## 改善箇所説明図

### 改善の内容

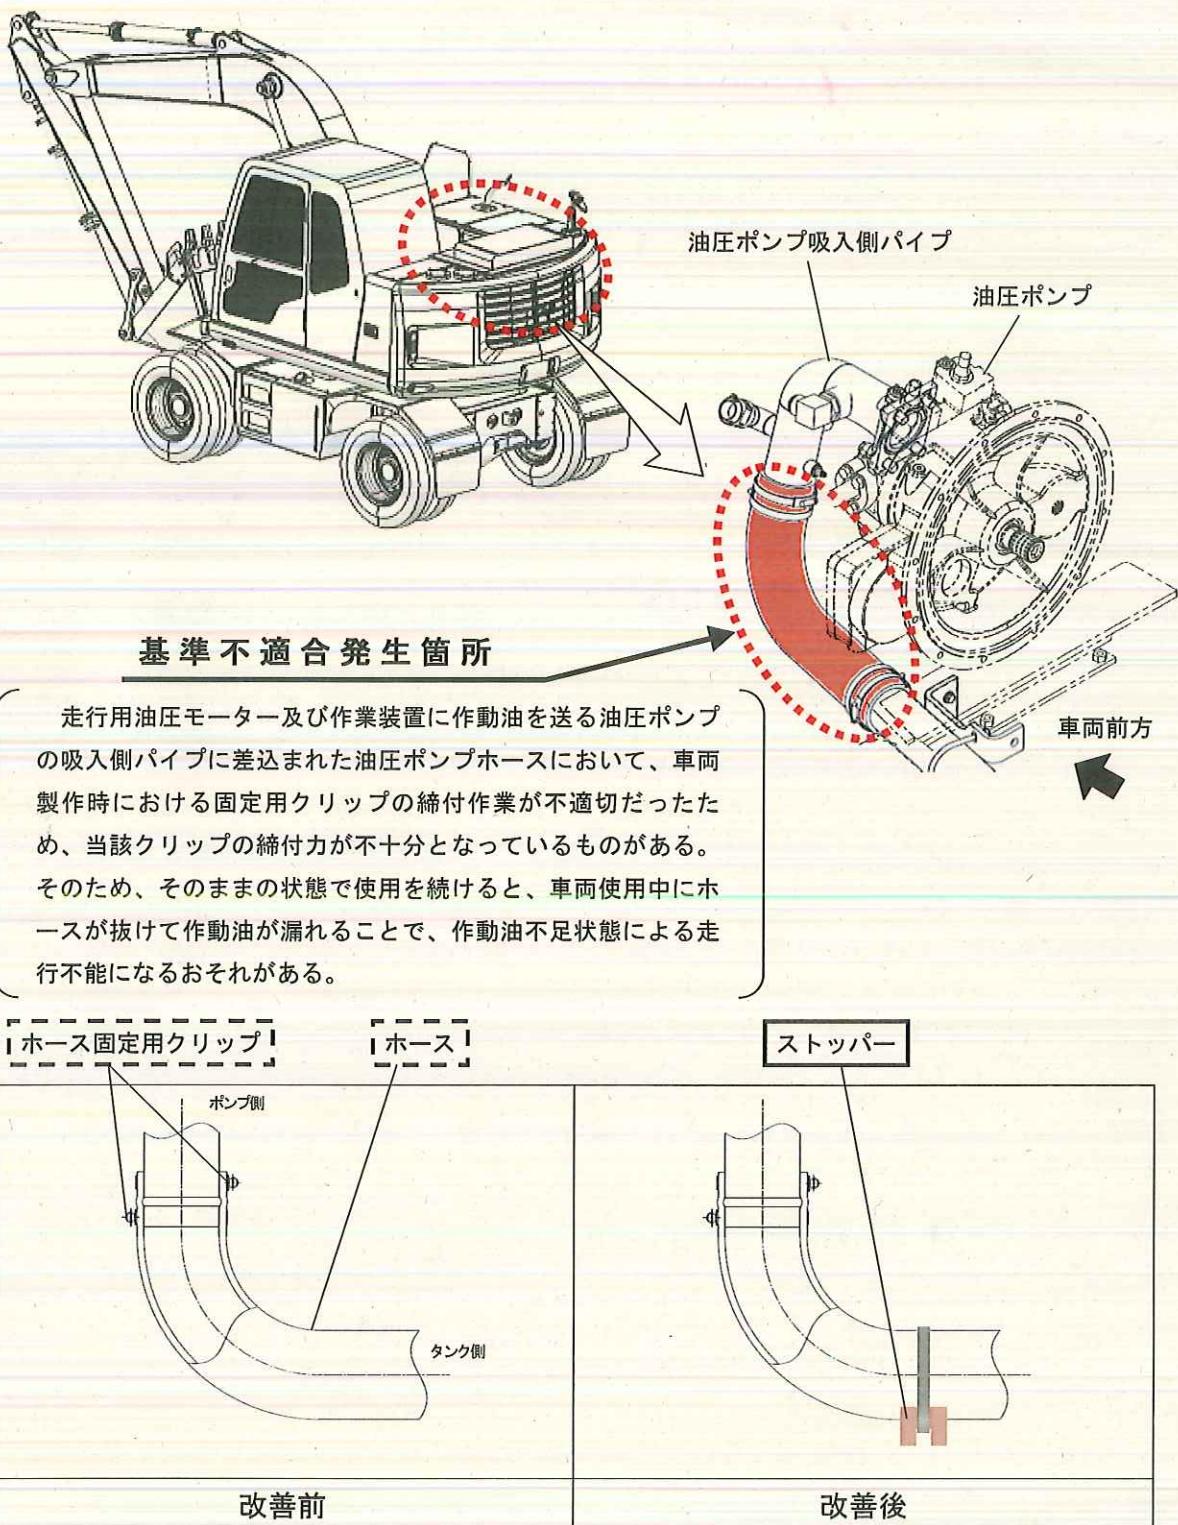
全車両、油圧ポンプの吸込側パイプに差込まれたホースの取付状態及び固定用クリップの締付状態を点検し、不適切なものは修正を行う。また当該ホースの油圧ポンプ側にストッパーを取り付ける。

識別：ホースにストッパーが取付けられていることにより識別する。
